Mission régionale d'autorité environnementale

**Avis délibéré de la mission régionale  
d'autorité environnementale  
Hauts-de-France  
sur le projet de parc éolien du Champ Madame  
de la société NORDEX  
sur les communes de Rogny et Montigny-sous-Marle (02)**

n°MRAe 2021-5676

Carte de présentation du projet (source : page 5 du résumé non technique de l'étude d'impact)

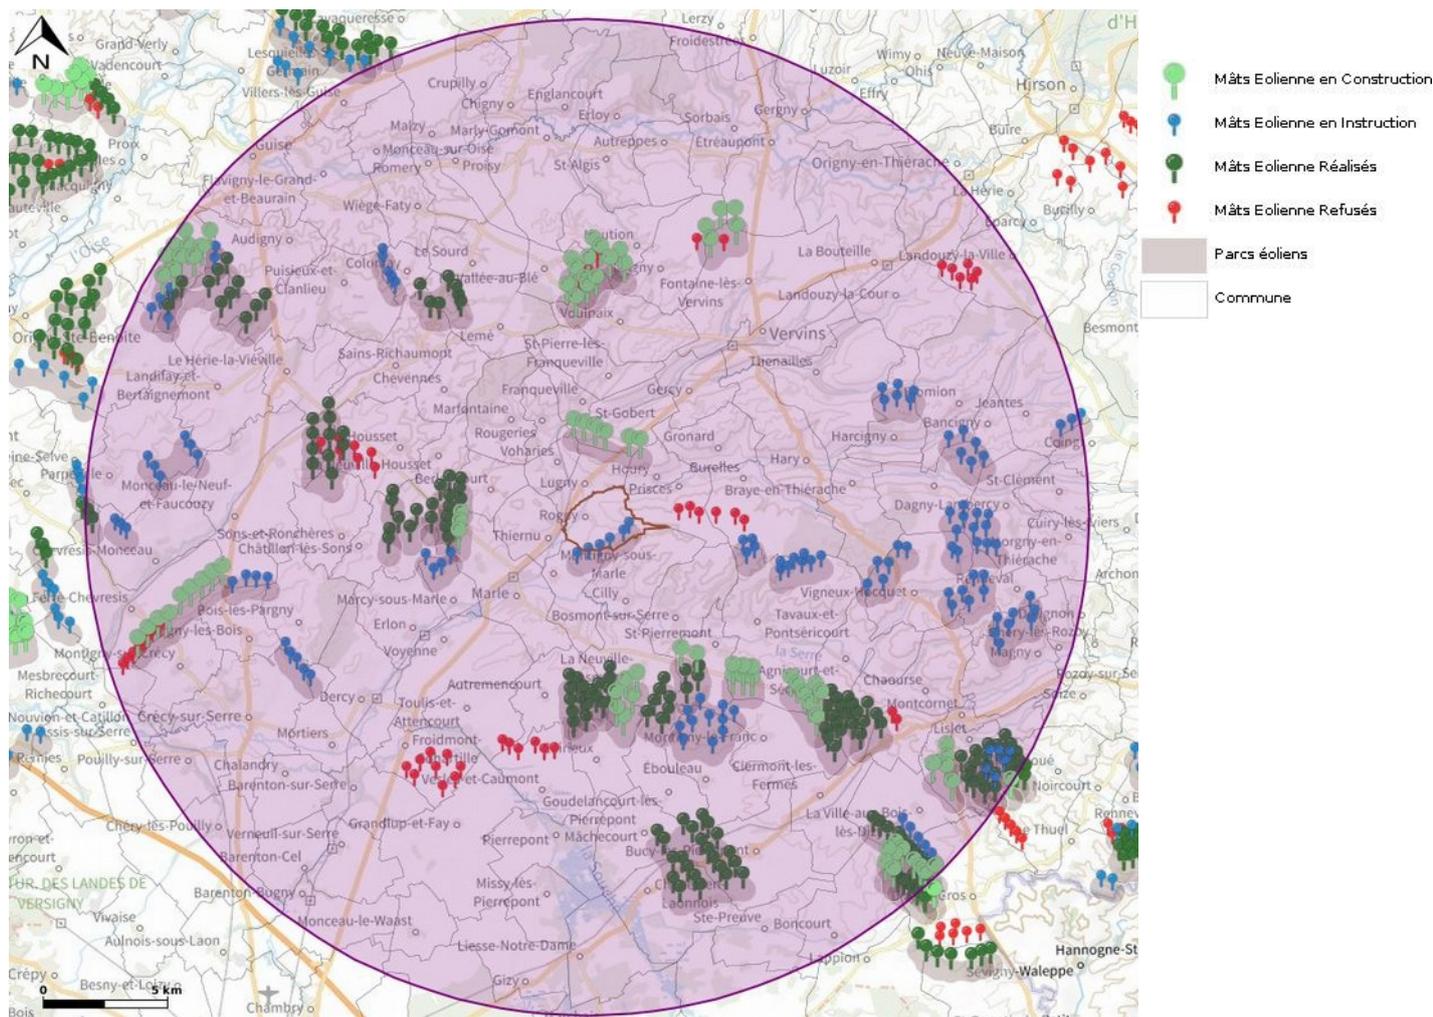
Les impacts du raccordement des postes de livraisons à un poste source ne sont pas abordés dans le dossier, pourtant le raccordement est un élément du projet, qui doit être étudié.

*Le raccordement fait partie du projet dès lors qu'il est réalisé dans le but de permettre aux éoliennes de fonctionner. L'autorité environnementale recommande de prendre l'attache des gestionnaires de réseaux pour confirmer ou infirmer la possibilité de se raccorder à un poste source. Elle recommande également d'évaluer les impacts prévisibles des différentes options de raccordement au vu des informations disponibles, en particulier de déterminer si des espaces à enjeu seraient concernés par les travaux de raccordement et si des créations de lignes aériennes seraient nécessaires.*
